INFORME N° 00070-2020-SENACE-PE/DEIN

ASUNTO : Informe técnico final del Estudio de Impacto Ambiental Detallado del Proyecto "*Modernización y Desarrollo del Terminal Portuario Multipropósito de Salaverry*", presentado por Salaverry Terminal Internacional S.A.

REFERENCIA : Trámite T-EIAD-00093-2019 (02.05.2019)

FECHA : Miraflores, 04 de febrero de 2020

Gráfico N°1: Zona de Vertimiento N° 3

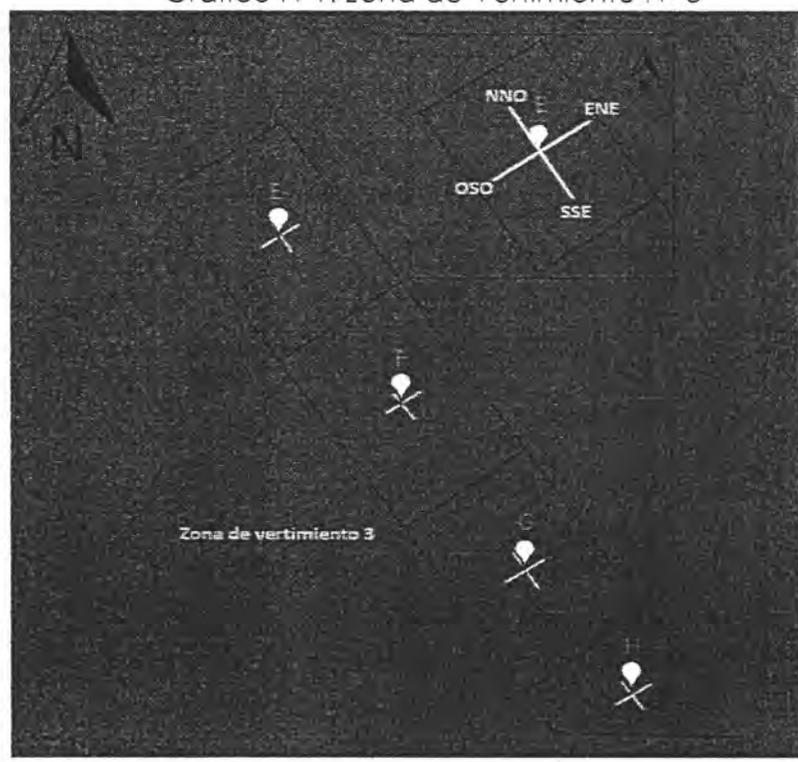
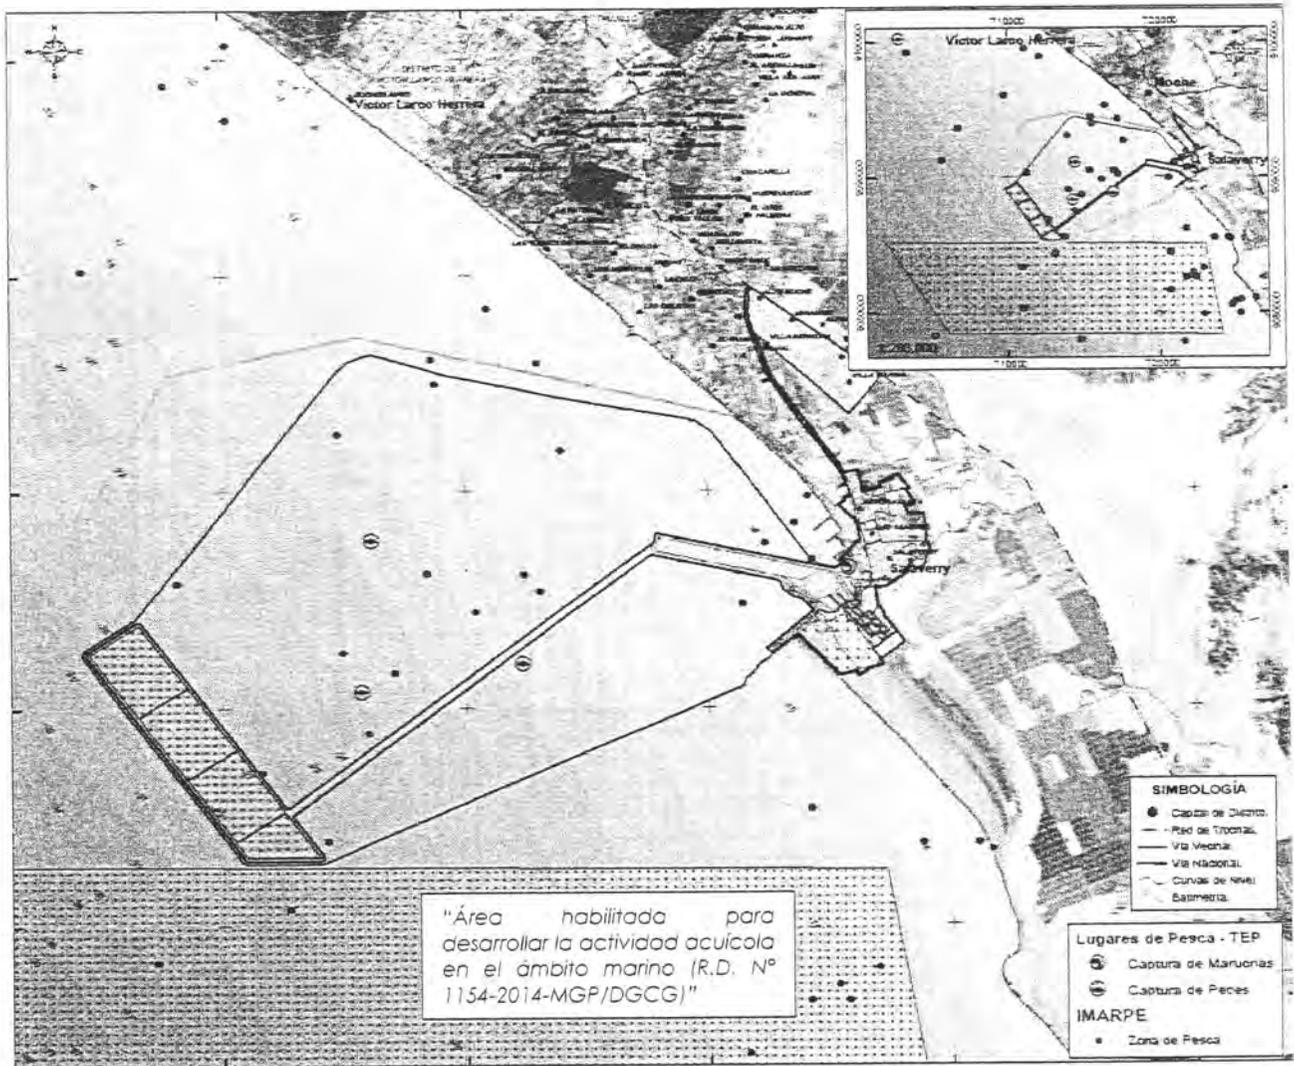
Evaluación.- Al respecto, la observación se refiere a la superposición de la Zona de Vertimiento N° 3 con el área otorgada a la Dirección General de Extracción y Producción Pesquera para Consumo Humano Directo del Ministerio de la Producción y la no afectación ambiental del Área H de la Zona de Vertimiento N° 3. En ese sentido, el administrado realizó las modificaciones en el Área de Vertimiento N° 3 originalmente propuesta, cuyas coordenadas de ubicación son las siguientes:

Asimismo, de acuerdo a los análisis de los resultados obtenidos en la Zona de Vertimiento N° 3, se verificó que existe una mayor dispersión de sedimentos hacia la dirección NNO en las áreas F, G y H con una dispersión que alcanza los 450 m aproximadamente. En ese sentido, la afectación en la pesca resultaría poco significativa por la dirección en el transporte de los sedimentos y por la temporalidad del vertimiento. Finalmente, la autorización de vertimiento será tramitada y otorgada ante esta Autoridad Marítima y Nacional. Por lo tanto, la observación se considera **SUBSANADA**.
